Oggetto: Permesso di Costruire Convenzionato per DEMOLIZIONE E RICOSTRUZIONE CON AUMENTO DI VOLUME DI FABBRICATO DESTINATO A MEDIA SUPERFICIE DI VENDITA E OPERE DI URBANIZZAZIONE CONVENZIONATE sito in via Turati 106, identificato catastalmente coi mappali n. 10733 e 11621, foglio 12, della Sezione Censuaria di Luino. - Avviso di indizione di Conferenza di Servizi decisoria (art. 14 co. 2, Legge n. 241/90) in forma semplificata ed in modalità asincrona (art. 14 bis, Legge n. 241/1990), accelerata e semplificata ai sensi dell'articolo 13 del decreto-legge 16 luglio 2020, n. 76, convertito, con modificazioni, dalla legge 11 settembre 2020, n. 120, prorogato con art. 10 c. 4 D.L. 25/2025, come convertito dalla L. 69/2025 e chiarito con Circolare del Ministero delle Pubblica amministrazione 21/05/2025.

**Oggetto:**Parere relativo alla Conferenza di Servizi decisoria. Permesso di Costruire Convenzionato per DEMOLIZIONE E RICOSTRUZIONE CON AUMENTO DI VOLUME DI FABBRICATO DESTINATO A MEDIA SUPERFICIE DIVENDITA E OPERE DI URBANIZZAZIONE CONVENZIONATE sito in via Turati 106, identificato catastalmente coi mappali n. 10733 e 11621, foglio 12, della Sezione Censuaria di Luino.

**OGGETTO: Per

Disegno n°: TAV. 2

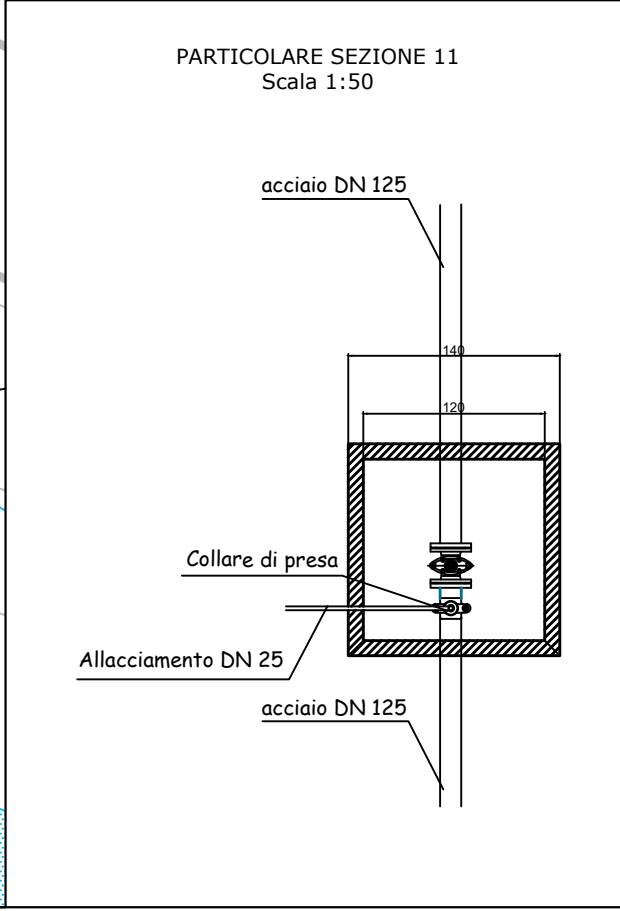
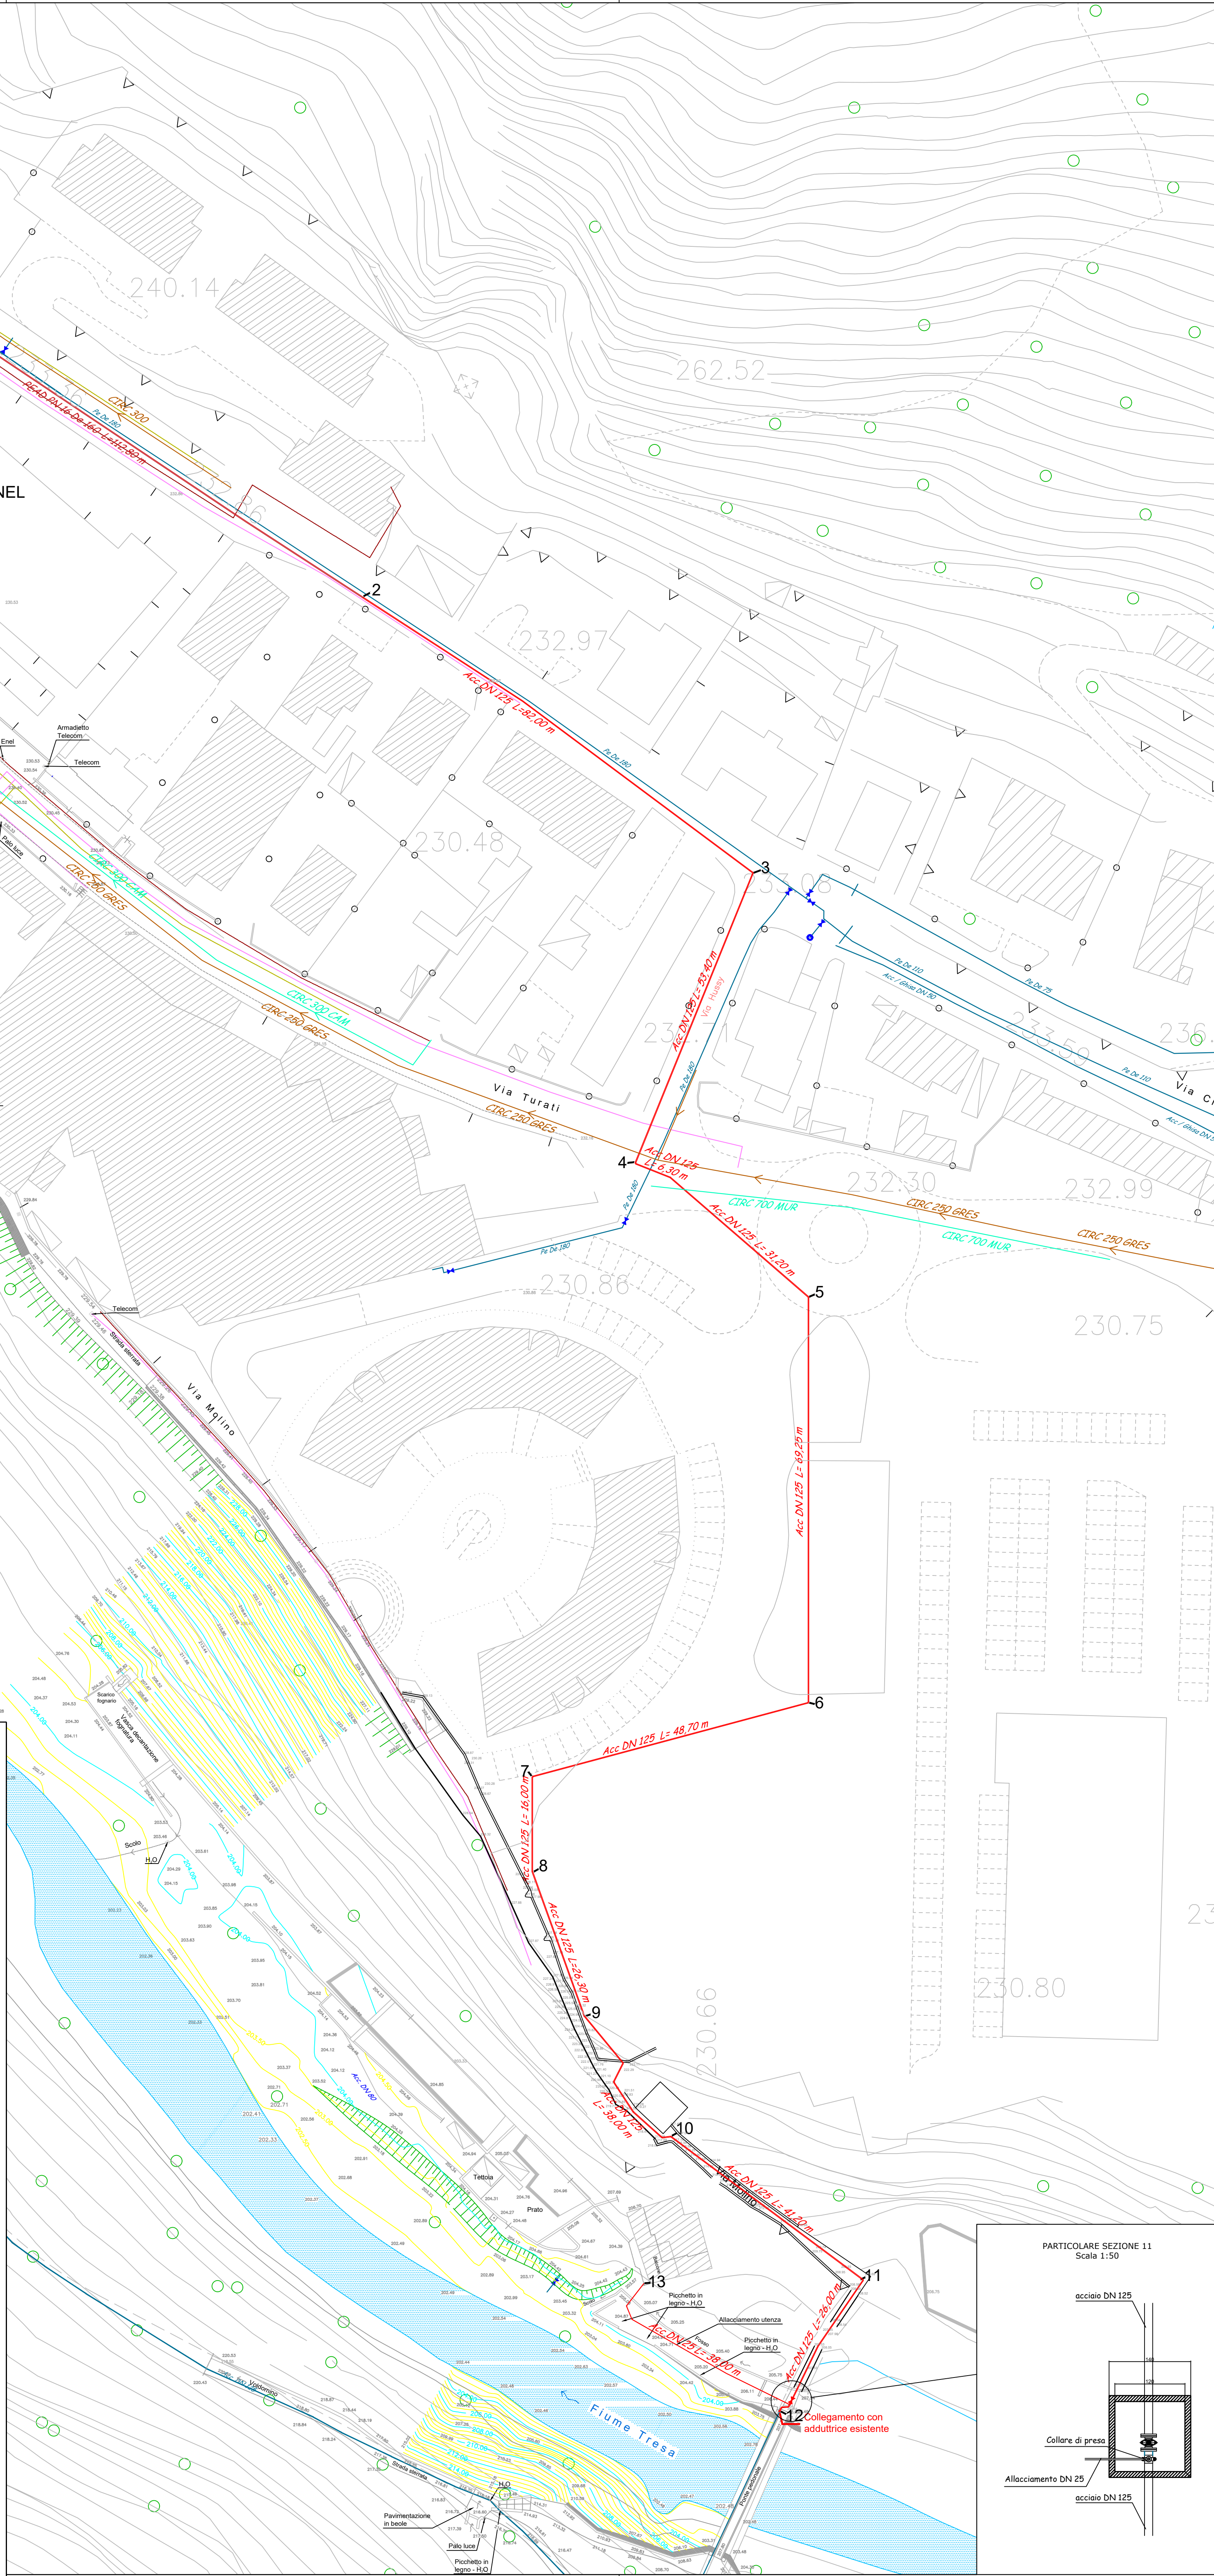
Tale intervento, di cui abbiamo già inoltrato documentazione progettuale alla Vostra rispettabile Amministrazione, costituito da posa di nuova tubazione idrica DN 125 in PEAD, prevede il tracciato di posa interferente con le opere di cui alla conferenza di servizi.

Trattandosi di progetto, potrebbe essere valutata congiuntamente la risoluzione della interferenza, tenendo conto peraltro del fatto che l'ipotesi progettuale in fase di studio e di richiesta autorizzativa costituisce un aggiornamento rispetto a precedenti ipotesi progettuali che non sono risultate idonee.
